**FORMULA CARGOS QUE INDICA A COMPAÑÍA
MINERA TECK CARMEN DE ANDACOLLO, TITULAR DE
TECK CARMEN DE ANDACOLLO**

RES. EX. N° 1 / ROL D-243-2023

Santiago, 16 de octubre de 2023

Imagen 3: Sistema de Drenajes

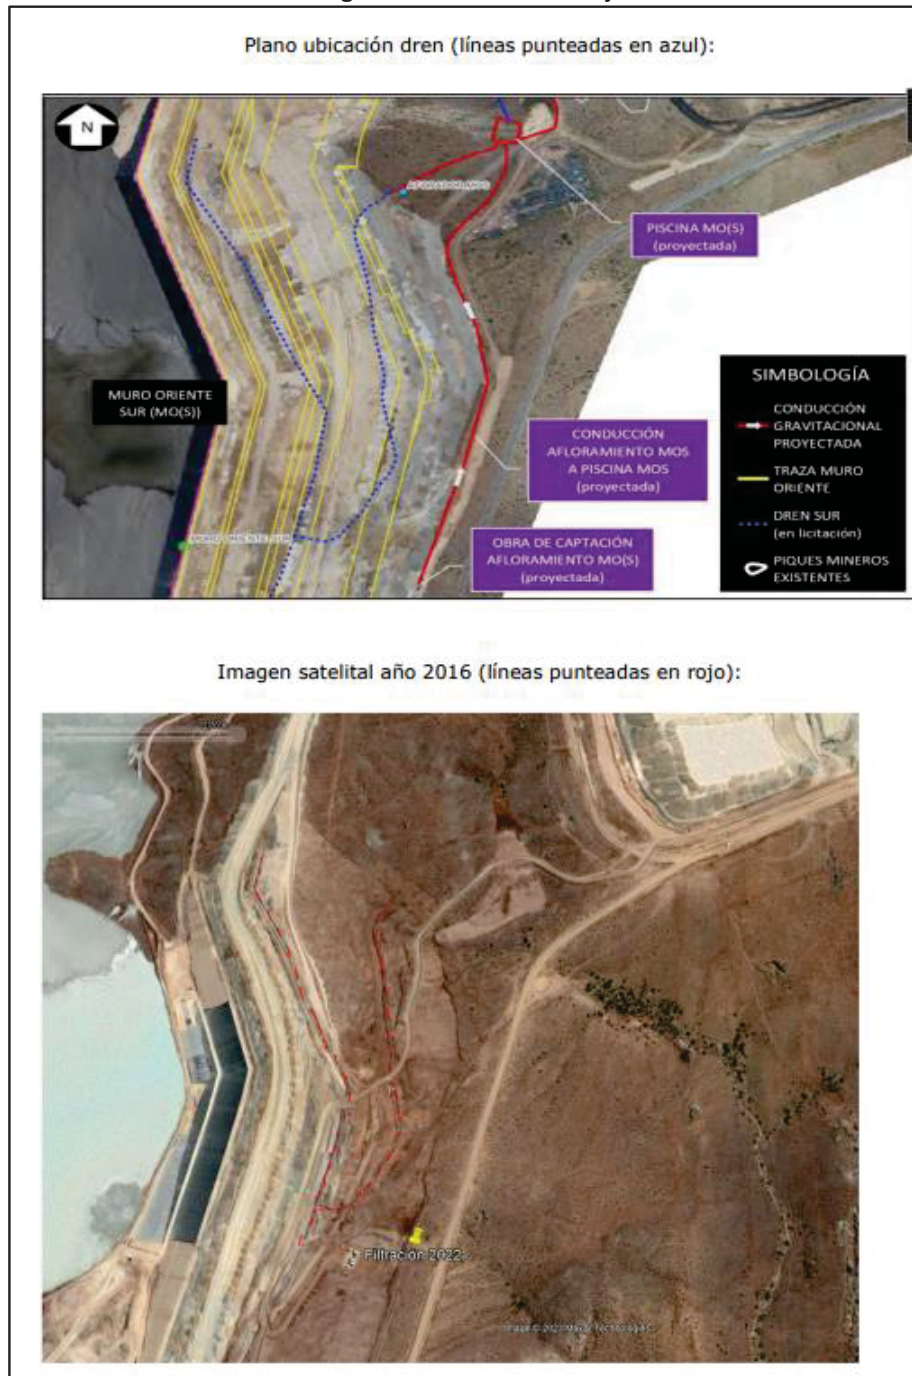
27° Al respecto, es relevante señalar que el cumplimiento de la exigencia establecida en el considerando 4 “Componente depósito de relaves” de la RCA N° 104/2007, cobra mayor relevancia si se considera el afloramiento denunciado y detectado en las actividades inspectivas, y su relación con los drenes del depósito de relaves, y lo establecido en el considerando 12.2 de la RCA N° 104/2007, que señala que, en cuanto a los efectos adversos significativos sobre la cantidad y calidad de los recursos naturales renovables incluidos el suelo, agua y aire, respecto del componente agua y en específico, en relación a aguas subterráneas “(...) *En el caso del depósito de relaves, el impacto se deriva de posibles filtraciones o pérdidas de aguas claras a través del fondo del mismo o través de los muros de contención. Al respecto se puede informar que se consideran adecuadas las medidas propuestas por la titular, tales como las obras de drenaje que permitirían captar eventuales filtraciones a través del muro o del suelo de fundación del mismo, impidiendo que se incorporen en las aguas subterráneas afectando la calidad de las mismas.*”, por lo que resulta indispensable para evitar un riesgo de generación del efecto adverso el construir el sistema de drenaje en su cabalidad en la forma aprobada.

28° Es relevante destacar, que el SERNAGEOMIN en OF. ORD. N° 0822/2023, que “*Informa respuesta a los ingresos señalados en Ant., entregados por Cia. Minera Teck a medidas correctivas indicadas en fiscalización de fecha 02 de noviembre de 2022 respecto a Afloramiento Muro Oriente Sur Depósito de Relaves, Faena Andacollo Oro*”, de fecha 28 de marzo de 2023, señala que al revisar las imágenes satelitales de Google Earth, se puede apreciar que al menos desde el año 2016, la Empresa no continuó el desarrollo del sistema de drenaje y acompaña la siguiente imagen:

Imagen 4: Tendencia histórica de pH en pozos PZ

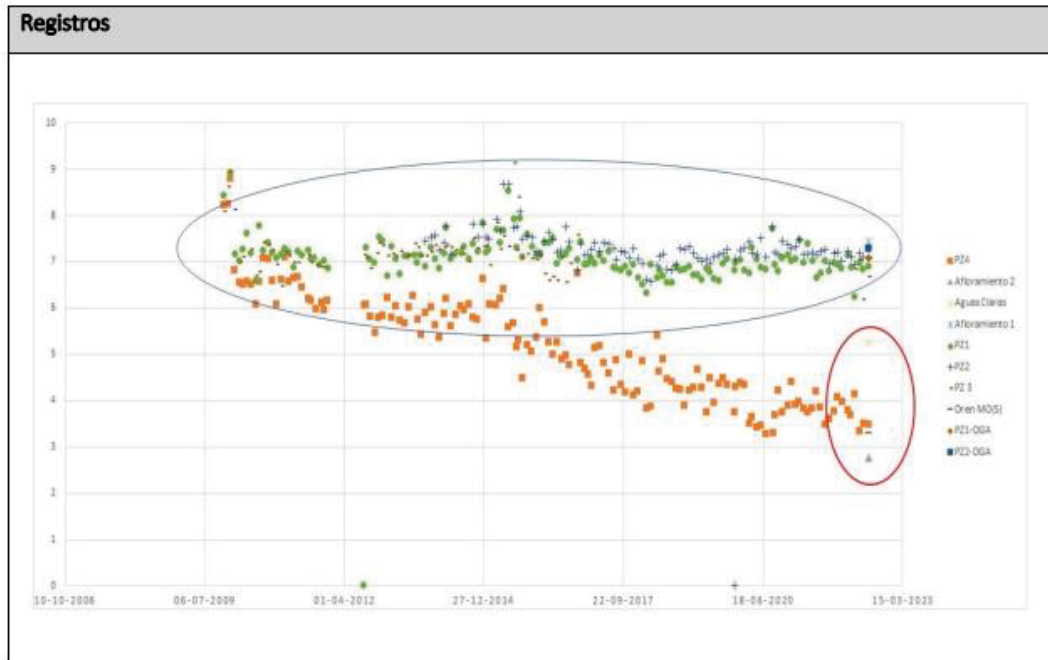
35° A partir de los hallazgos constatados en el IFA DFZ-2022-2453-IV-RCA, particularmente, en base al análisis de información contenido en el Reporte Técnico de la DGA, de fecha 17 de octubre de 2022, se pudo constatar que del análisis del registro histórico de los monitoreos, los pozos PZ1, PZ2 y PZ3 mantienen una tendencia estable para el pH, sin embargo, el pozo PZ4 ha ido evolucionando hacia características ácidas, lo que se puede apreciar en las siguientes imágenes.

36° Los valores obtenidos durante las mediciones y muestreos en terreno son afines a los reportados por el titular en los reportes de seguimiento ambiental y demuestran que el pozo PZ4 se ha ido acidificando con el tiempo, variando de un pH 7,71 en agosto de 2009 a un valor de 3,48 en julio de 2022.

Imagen 6: Gráficos de monitoreo en agua subterránea PZ4

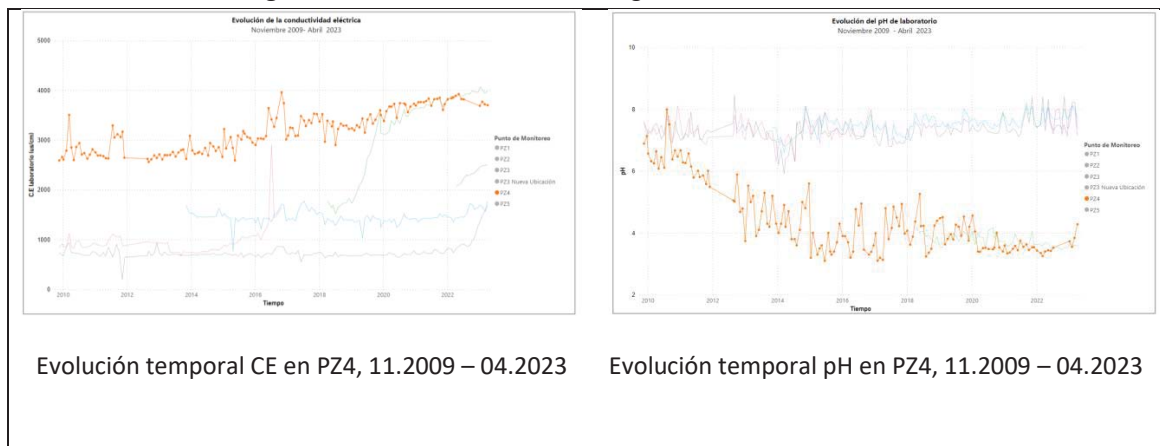
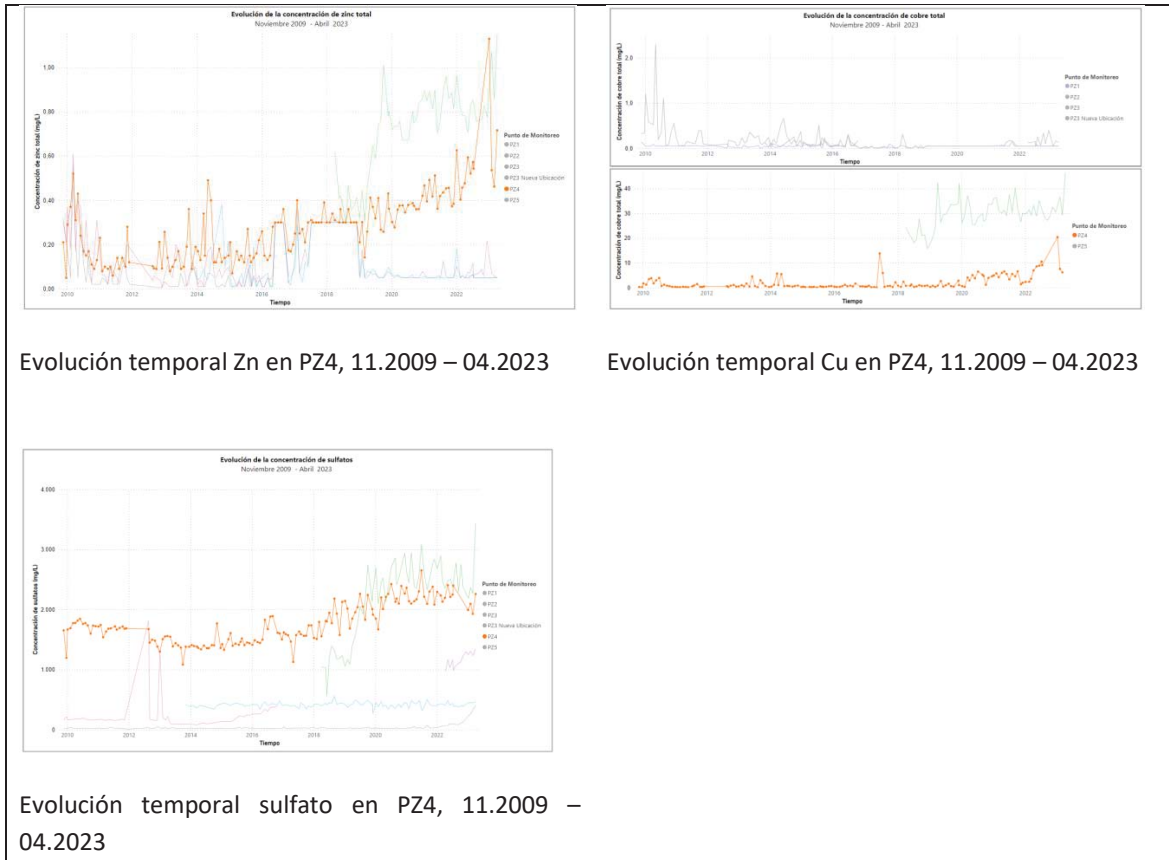
37° Además, de la información revisada en último reporte de seguimiento ambiental presentado por el titular representativo del mes de abril de 2023 para la componente aguas subterráneas y superficiales (registro SSA #1031363), se puede apreciar una tendencia clara al alza en los parámetros: Conductividad Eléctrica (CE), pH, Zinc (Zn), Cobre (Cu), Sulfato. En específico para el parámetro Zinc el Titular indica “[p]ara el mes de abril de 2023, la concentración alcanzada fue de 0,716 mg/L, registro superior al promedio histórico del pozo (0,279 mg/L)”, superando en más de un 150% el promedio histórico indicado.

38° De los antecedentes expuestos, se puede apreciar que efectivamente se han superado los valores normalmente medidos en más de un parámetro físico-químicos del pozo PZ4 y que respecto de esta circunstancia TECK CDA no ha tomado las medidas establecidas en el considerando 8.3 de la RCA N° 104/2007 y en su Plan de Contingencias. En efecto, el IFA DFZ-2022-2453-IV-RCA, se constata que el titular, mediante carta DLA-CDA-2017-033, respondió a Oficio Ordinario N° 252 de la SMA, de fecha 12 de julio de 2017, indicando que *“al revisar los reportes de monitoreos enviados hasta la fecha, en cumplimiento con la Resolución 233/2015 de la Superintendencia del Medio Ambiente que dicta Instrucciones Generales sobre Elaboración del Plan de Seguimiento de Variables Ambientales, se puede indicar que no se detectan niveles que hayan creado la necesidad de activar un Plan de Contingencia”*. Adicionalmente, revisados los sistemas de reporte de esta Superintendencia, se advierte que no se ha reportado contingencia alguna asociada a esta superación, teniendo la obligación de comunicarlo a esta Superintendencia, tal como se indicó en el considerando 33°.
